**Droga powiatowa nr 3336 W**

PROJEKT ORGANIZACJI RUCHU  
PZD. U.420.1.39.2017  
**ZATWIERDZAM**

Opracowanie dokumentacji projektowej na przebudowę drogi powiatowej nr 3336 W  
Wieniawa-Przytyk- Jedlińsk o długości ok. 8,631 km

**STAŁA ORGANIZACJA RUCHU**

Skala: <b>1:1000</b>	Nr rysunku: <b>100-069</b>	Nr rysunku: <b>SOR-01</b>	Nr arkusza: <b>2/10</b>
----------------------	----------------------------	---------------------------	-------------------------

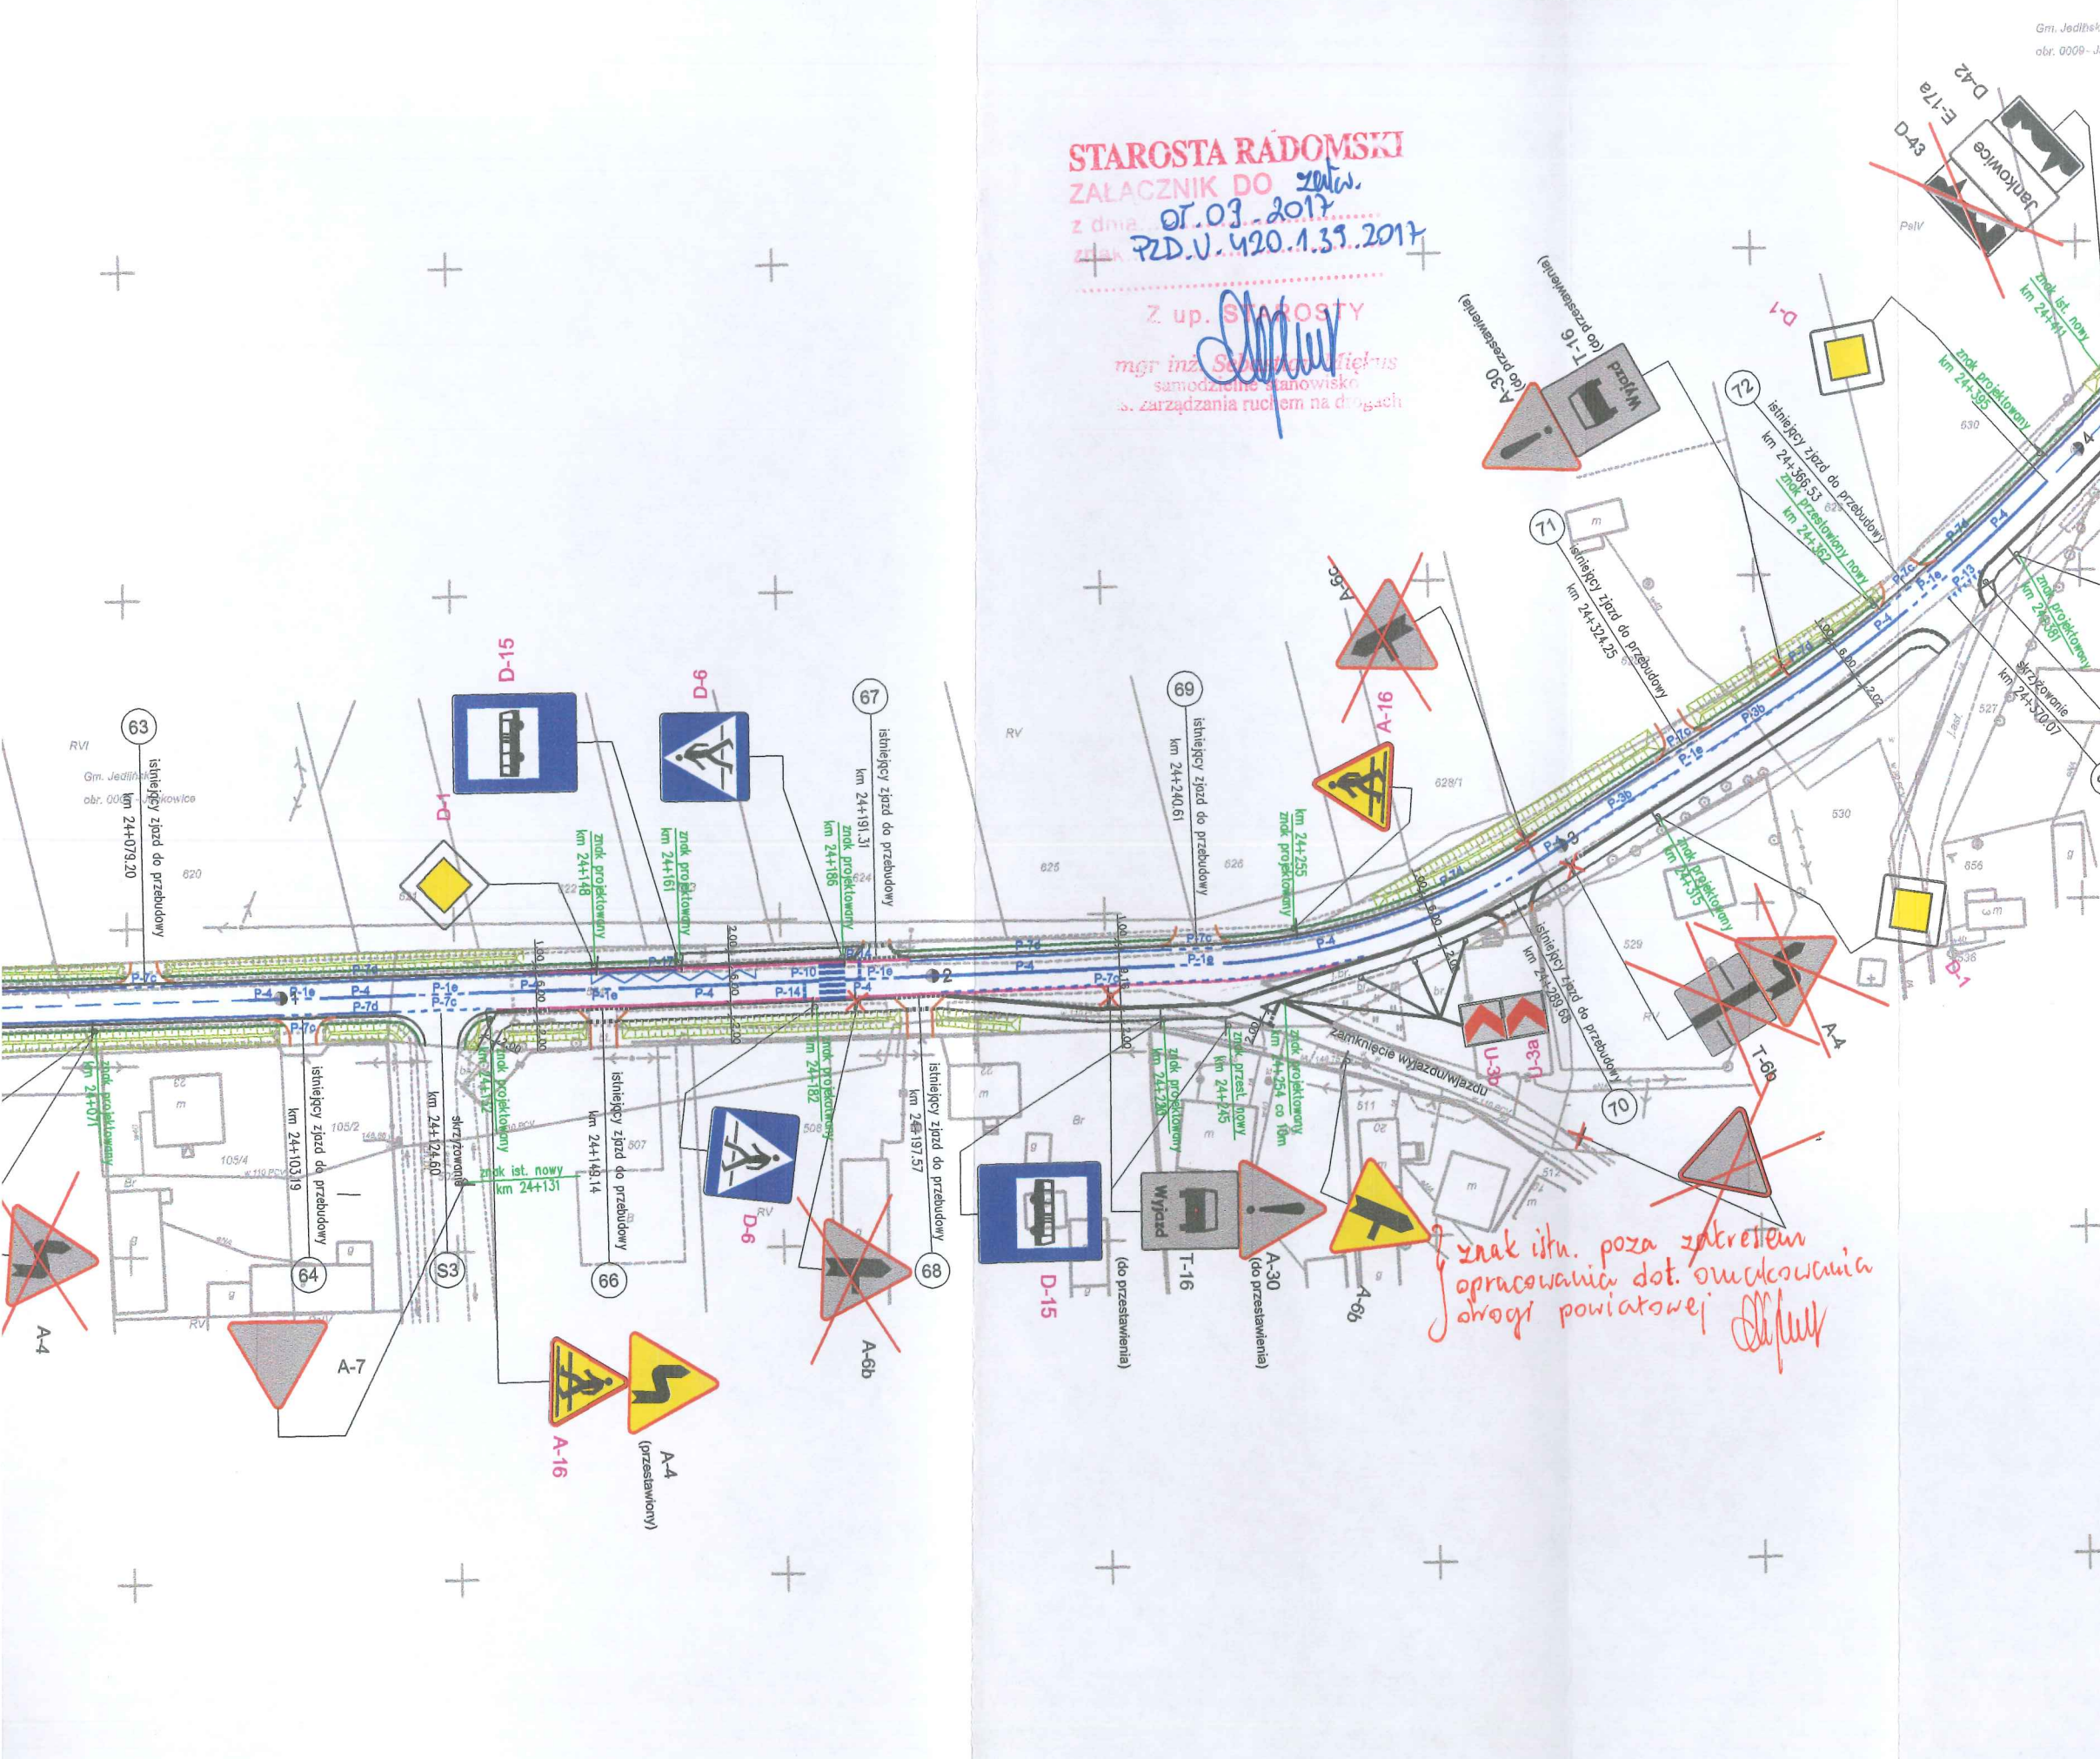
*znak istn. poza zakresem opracowania dot. omuślowienia drogi powiatowej*

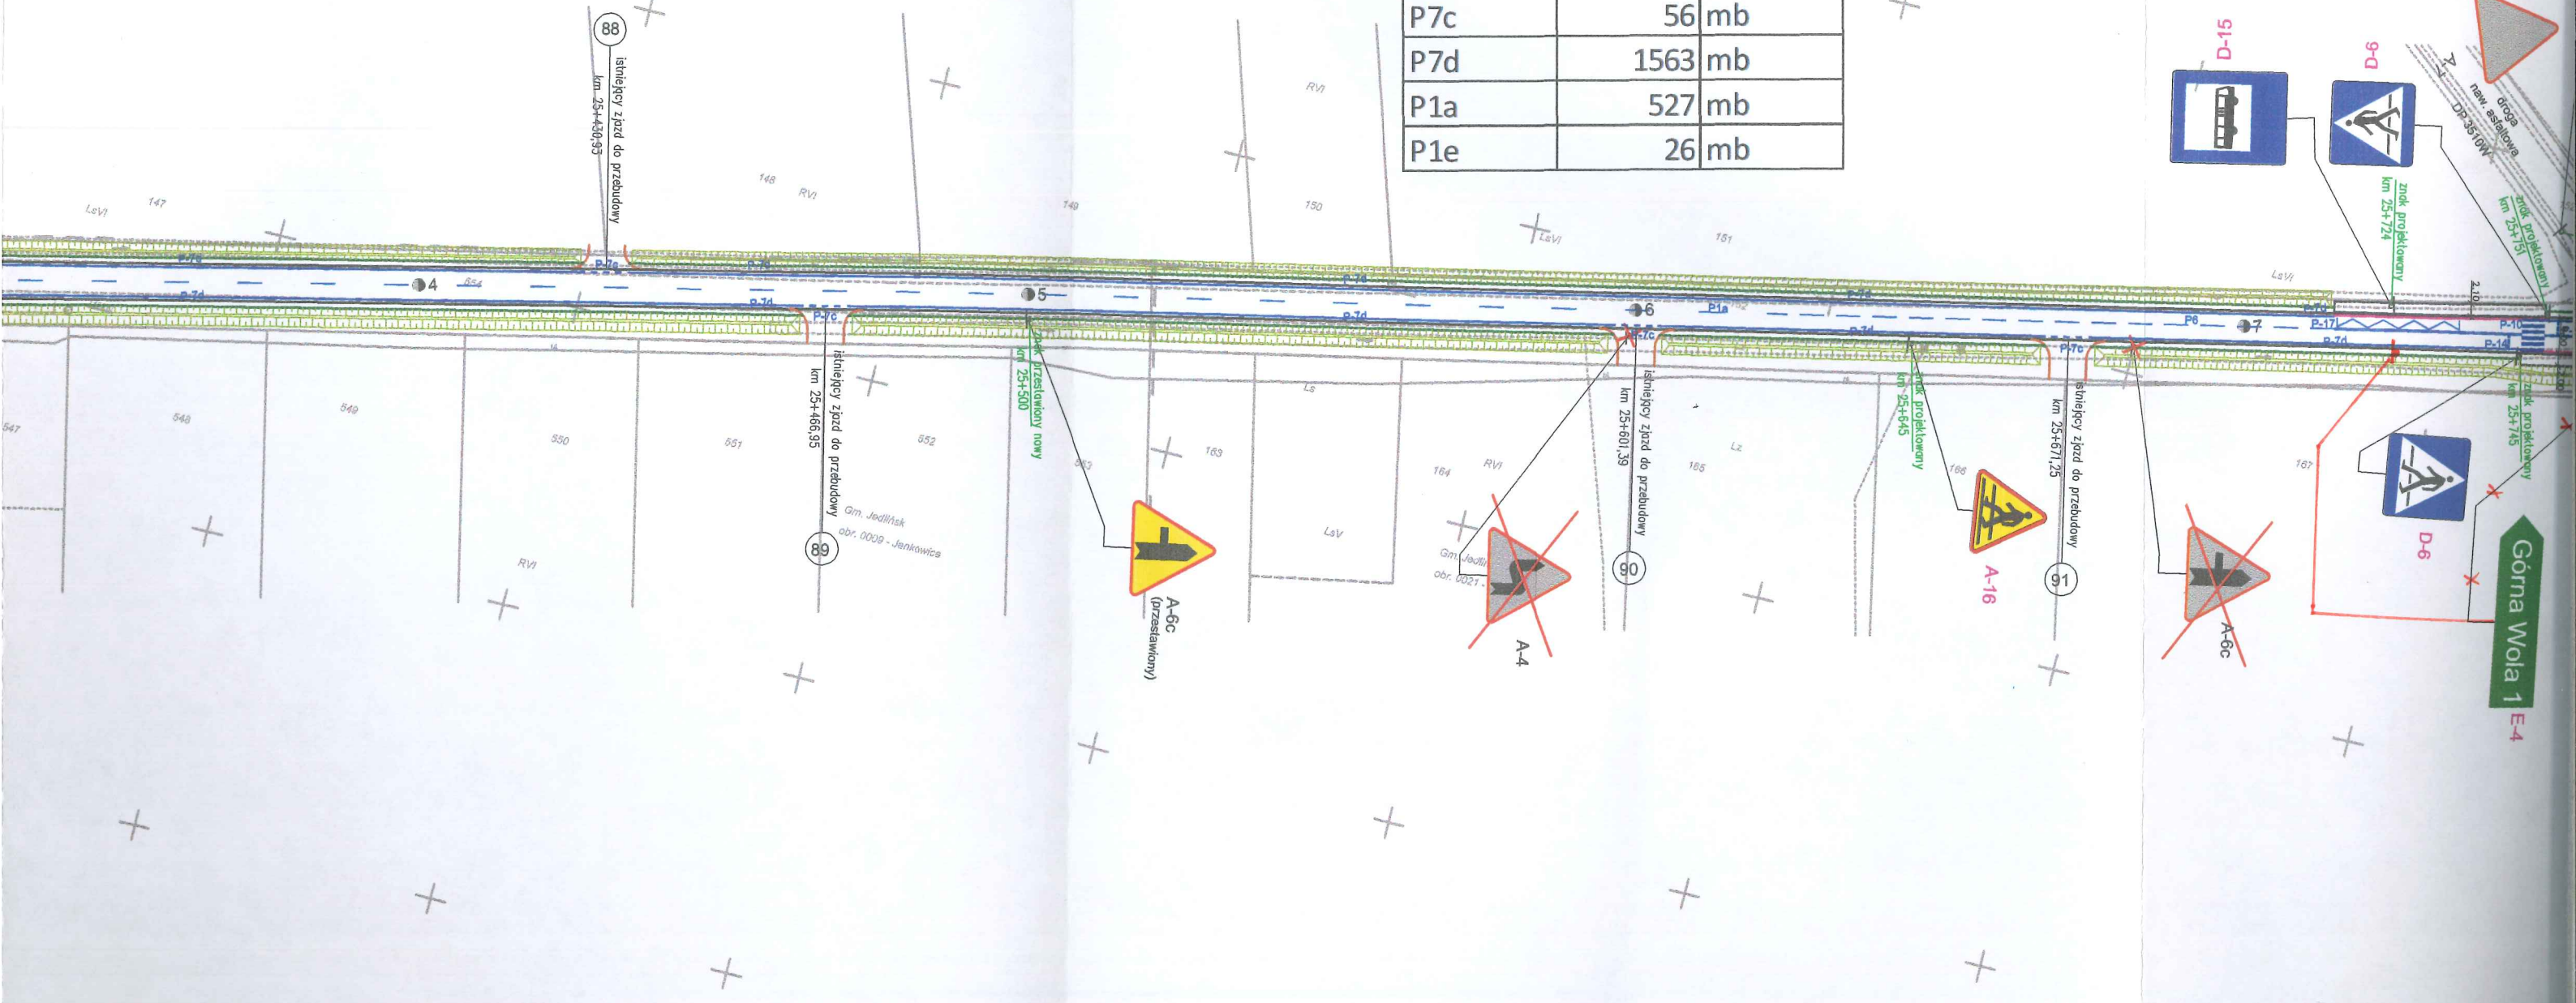
*Waga uwagi  
Jest na ark 2*
